Betreff: Stellungnahme zum Planfall Bebauungsplan Nr. 100 - 19.04.2021 16:24:24
"Im Göhlen" (Reg.-Nr. 4134)
An: bauplanung@rastede.de
Von: noreply@mail.planungsbeteiligung.de
Priorität: Normal
Anhänge: 0

Folgende Stellungnahme zum Planfall "Bebauungsplan Nr. 100 - "Im Göhlen"" ist am 19.04.2021 eingegangen:

**Bebauungsplan Nr.: 100 – „Im Göhlen“
Erneute öffentliche Auslegung gem. § 3 (2) BauGB und Beteiligung der Behörden gem. § 4 (2) BauGB in
Verbindung mit § 4a (3) BauGB**

Bild 1
Versorgungsgang
Wasserleitung
N 4 300

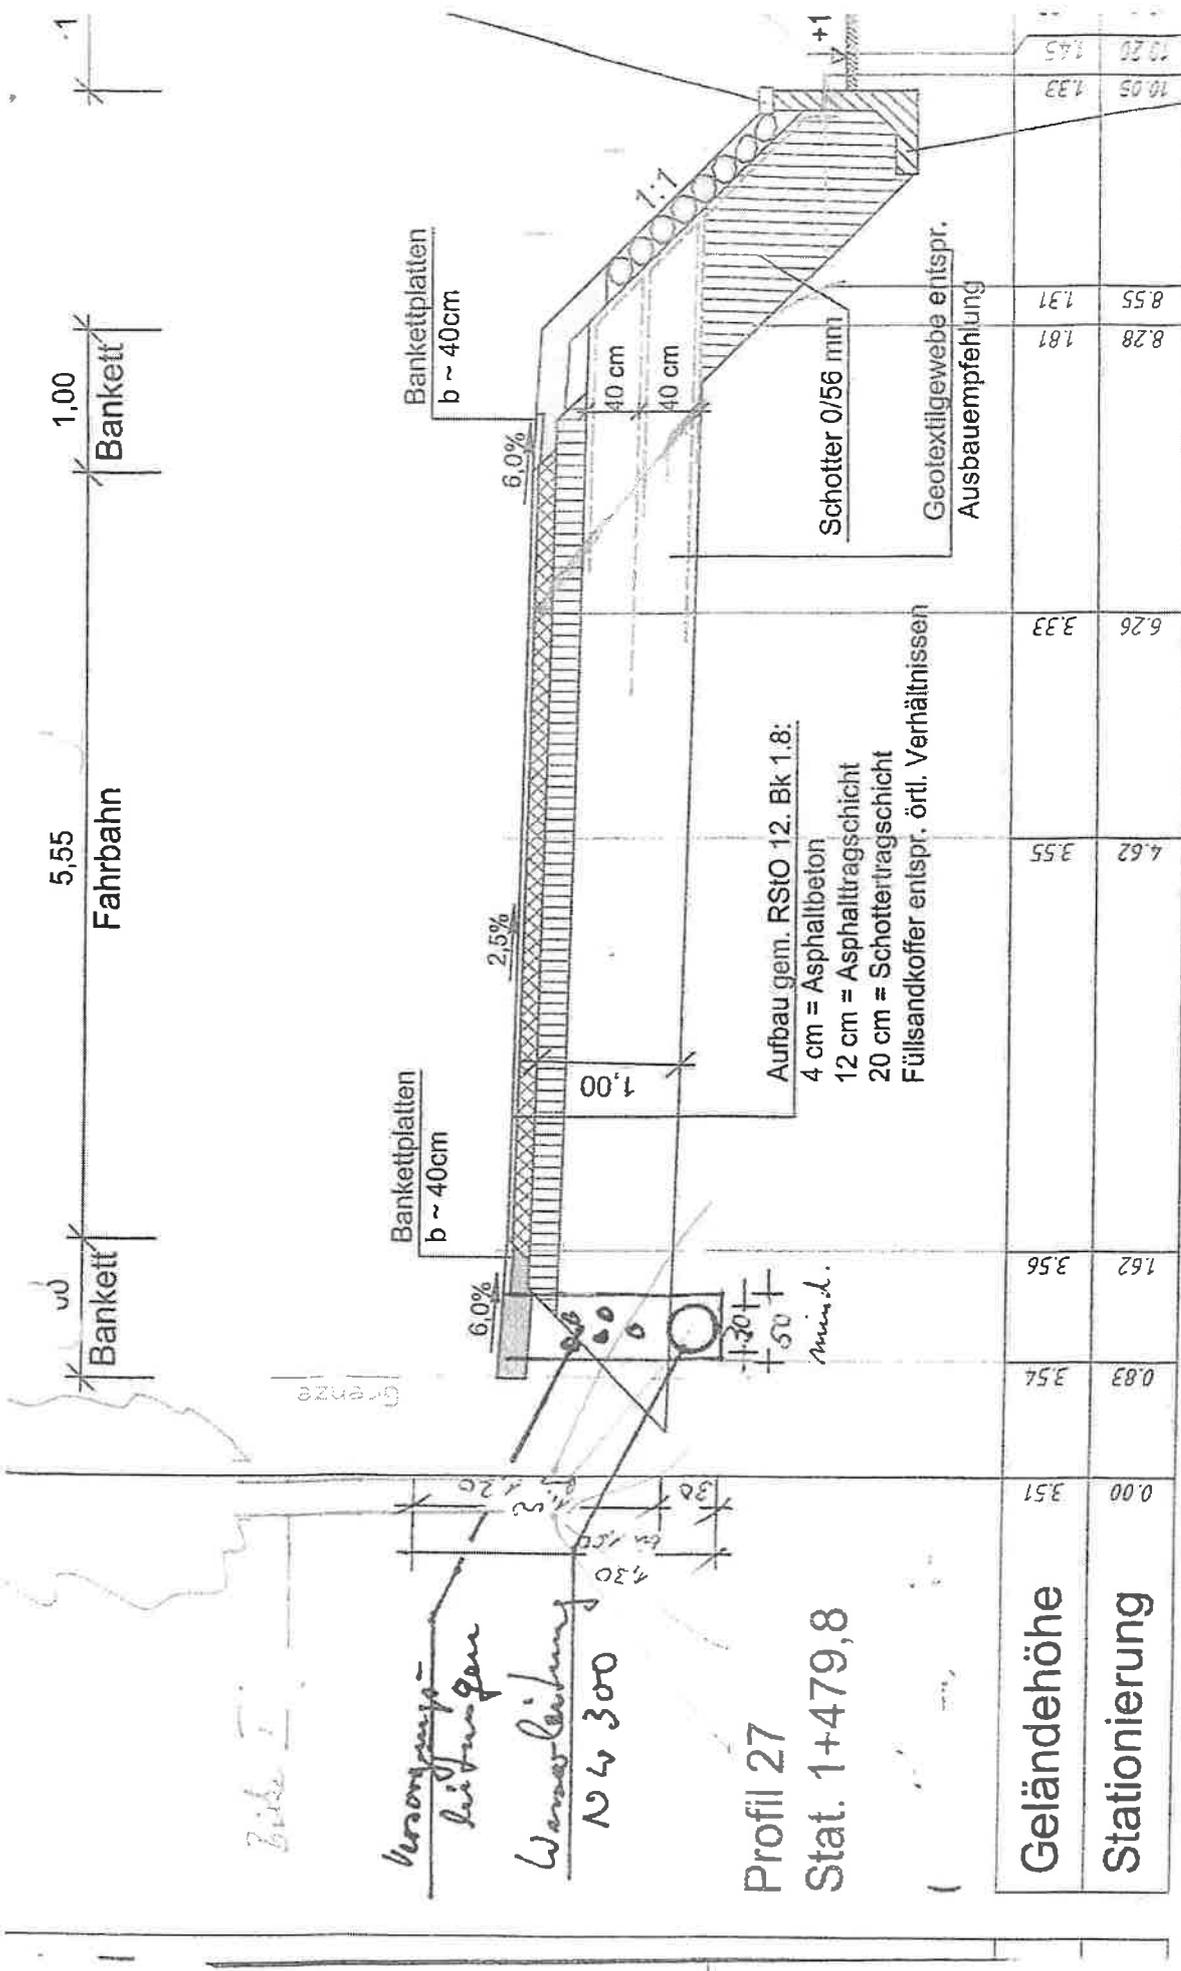
) Mit freundlichen Grüßen
